**Avis délibéré**  
**de la Mission régionale d'autorité environnementale**  
**Provence-Alpes-Côte d'Azur**  
**sur le projet de parc photovoltaïque au sol, au lieu-dit "la**  
**Gagère" à Cabasse (83)**

**N° MRAe**  
**2022APPACA3/3305**

Figure 2: Plan de masse du projet (source: étude d'impact - annotation MRAe)

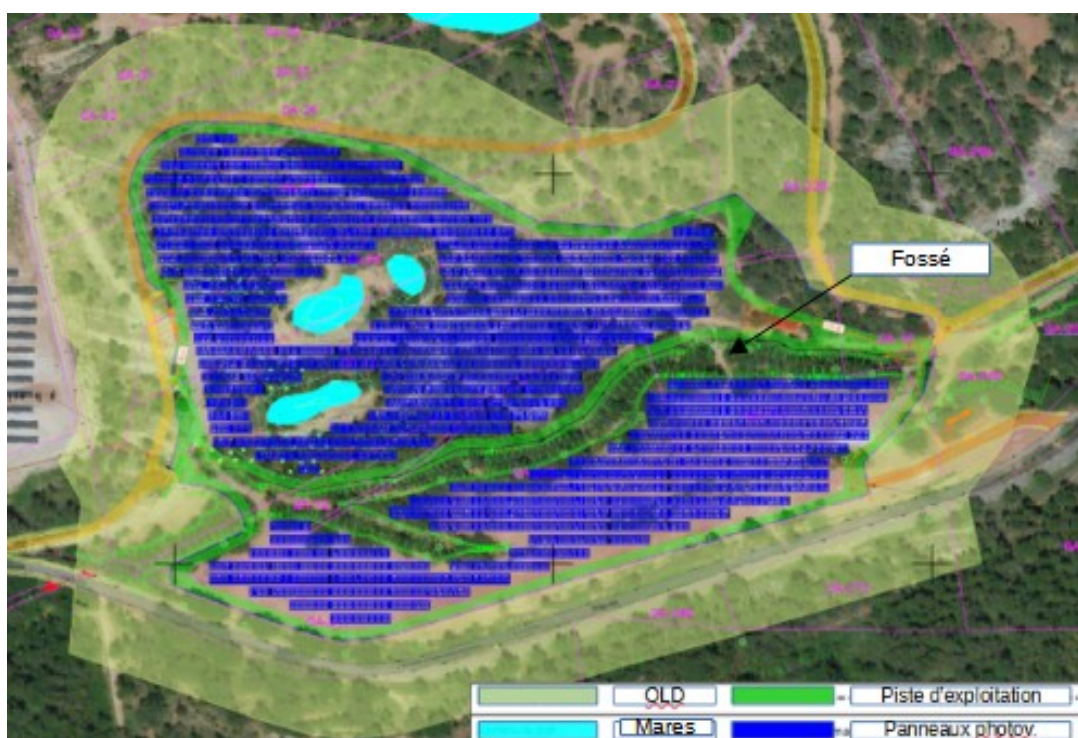
**La MRAe recommande d'intégrer, dans le périmètre retenu pour l'analyse des impacts du projet, le tracé du raccordement au poste source Enedis qui fait partie intégrante du projet.**
